AVD.	P	1	GRUPP	12
BETR.	Växellådsolja M 45/46		NR	2
			DATUM	Jan 76

Servicemeddelande

Ändrad olja för växellådor

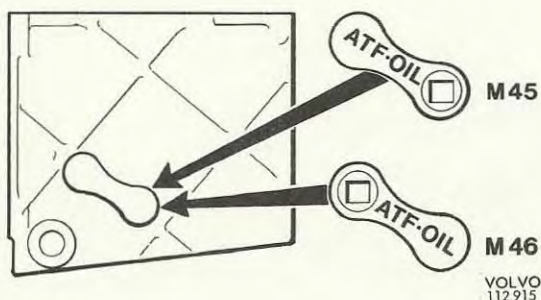
Växellådor av typ M 45 och M 46 fylls från fabriken med ATF - olja typ F^x i stället för den olja som står angiven i instruktionsboken.

Växellådorna stämplas vid nivå/påfyllningspluggen med texten ATF - OIL (vit färg) enligt bilden.

Även i fortsättningen ska ATF-olja typ F användas vid påfyllning och byte av olja i samtliga växellådor M 45/46, även om stämplingen saknas.
